## 福島県公表「原子力発電所に関する情報」について

平成 17 年 5 月 26 日に、福島県から当社に対して、当所 3 号機の制御棒駆動機構ハウジング等における 2 本のひびらしきものの調査結果（平成 17 年 4 月 6 日お知らせ済み：資料 1 参照）につき、情報提供があったとの連絡がありました。

福島第二原子力発電所3号機の制御棒駆動機構ハウジング等における  
ひびらしきものの調査結果について

(資料2) 御棒駆動機構ハウジング 磨き後の目視点検結果

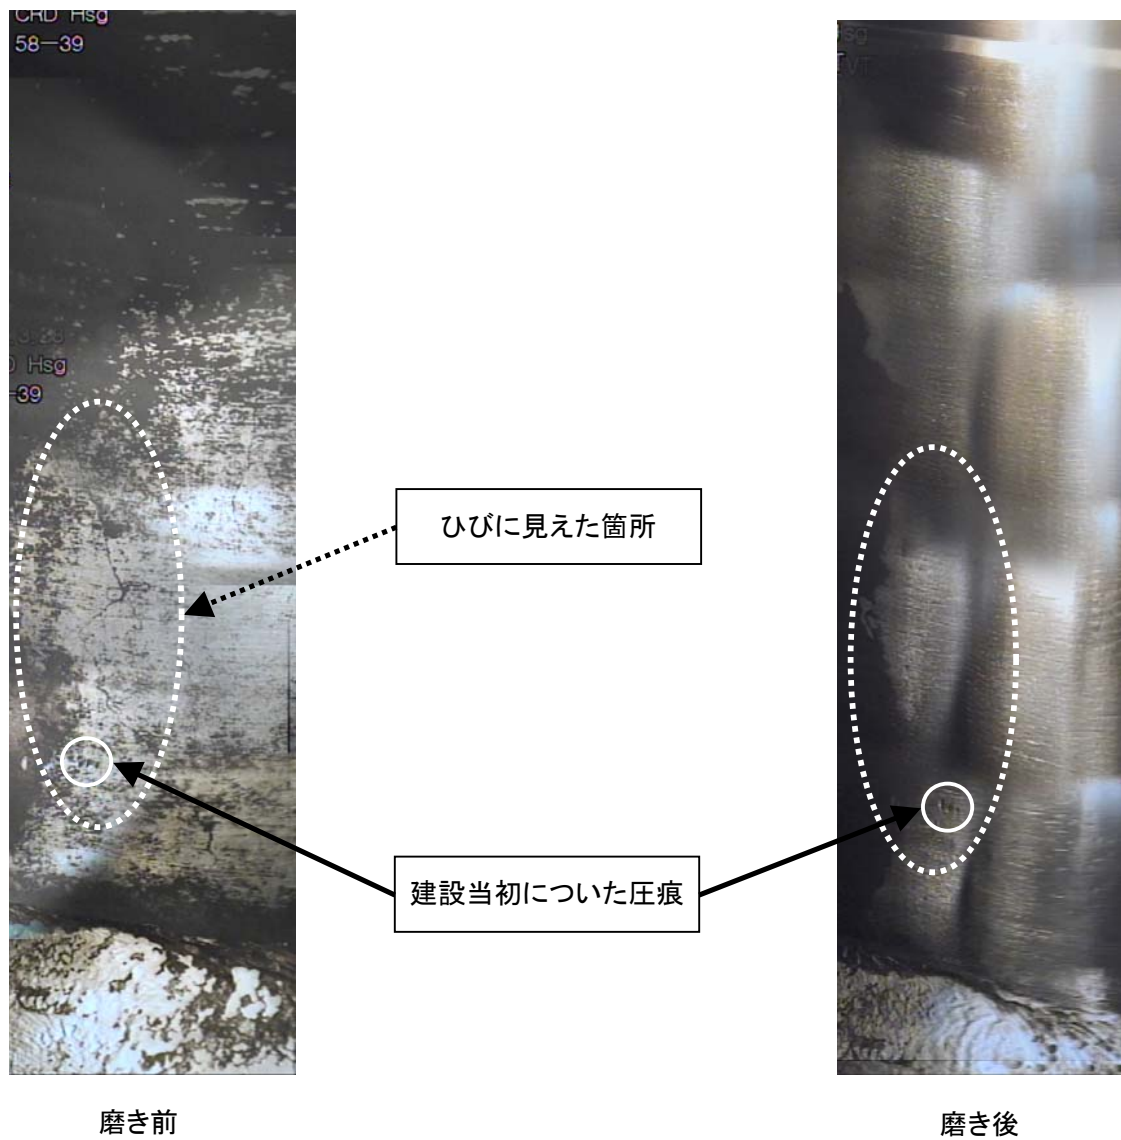
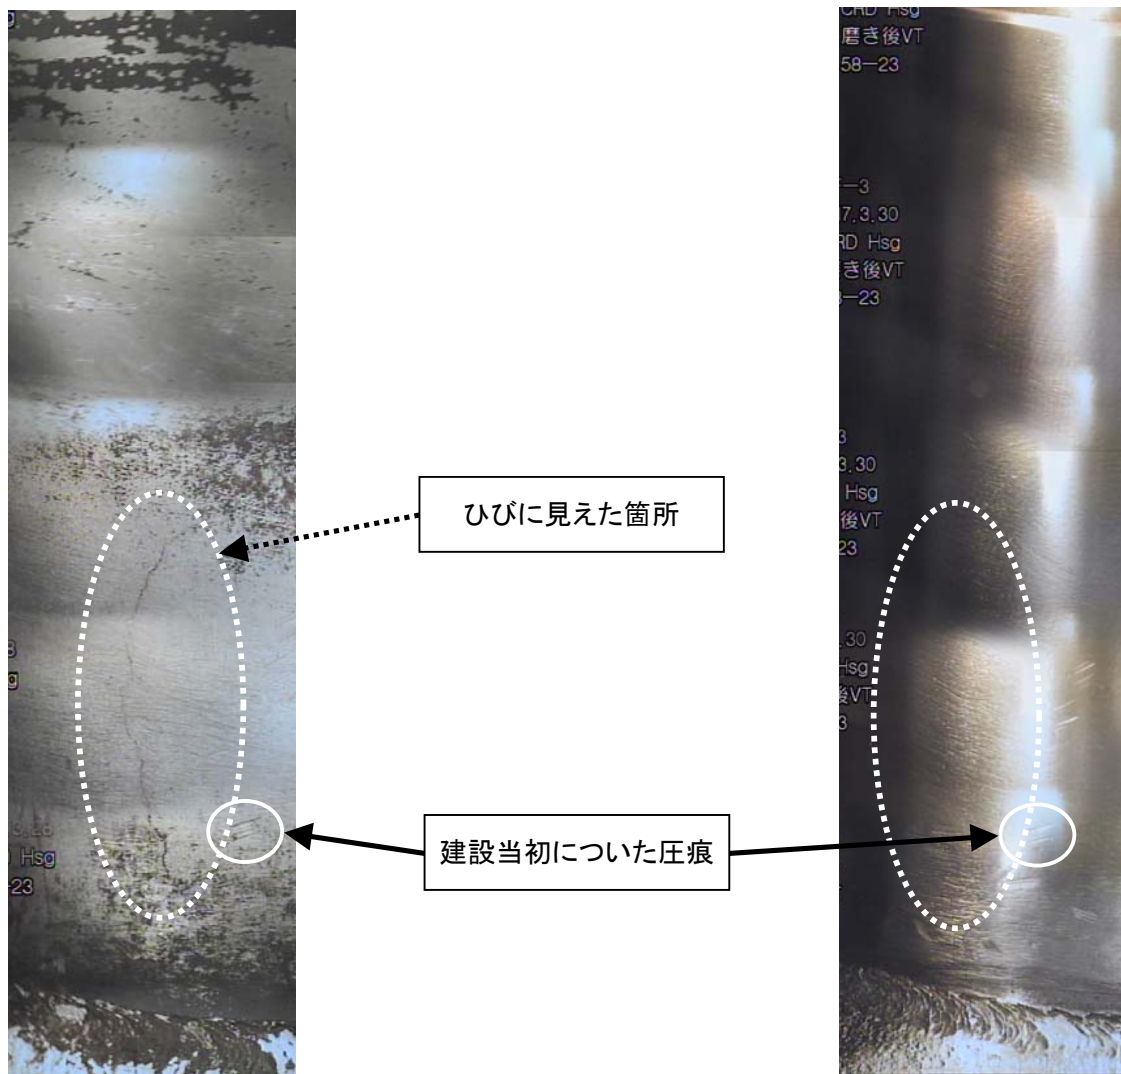
- 「・ 4 月に、福島第二原子力発電所 3 号機の制御棒駆動機構ハウジング 2 本にひびらしきものが見つかった。
- ・ 東京電力は、ひびでなく線状の傷跡であることを確認したとしているが、専門家によると SCC\*<sup>1</sup>の可能性を否定していないとのことです。
  - ・ 東京電力が表面を磨いた際に、削り取ってしまった可能性があり、深い傷ではないのかもしれませんが、削り屑がひびに入ってひびが見えなくなっている可能性もあるとのことです。」

- 「東京電力は、ひびでなく線状の傷跡であることを確認したとしているが、専門家によると SCC の可能性を否定していない」とのご指摘について
  - ・・・当社、プラントメーカーおよび第三者機関\*<sup>2</sup>により、ひびではなかったことを確認しています。これは、ハウジング表面に付着したクラッド\*<sup>3</sup>による模様がひびに見えたものと推定いたしました。（資料 2 参照）  
（一般的に SCC は溶接による残留応力が高いところに発生するものです。今回ひびらしきものに見えた箇所は溶接線から離れた残留応力が小さいところであり、SCC の発生可能性は低いと考えております。）
- 「東京電力が表面を磨いた際に、削り取ってしまった可能性があり、深い傷ではないのかもしれませんが、削り屑がひびに入ってひびが見えなくなっている可能性もある」とのご指摘について
  - ・・・ひびかどうかを確認するために表面に付着したクラッドを磨き装置\*<sup>4</sup>で取り除いたもので、ひびを削り取ることはできません。当該部表面のクラッドを除去して目視点検を実施した結果、ひびがないことを確認しております。また、削り屑がひびに入ってひびが見えなくなるようなことは、これまでの経験からもないと考えています。

当該制御棒駆動機構ハウジング2本のひびらしきものについて調査した結果、磨き装置により当該部表面のクラッド\*<sup>5</sup>を除去し再度目視点検を実施したところ、ひびではなかったことが確認されました。これは、建設時以降蓄積されたクラッドによる様子がひびに見えたものと推定いたしました。
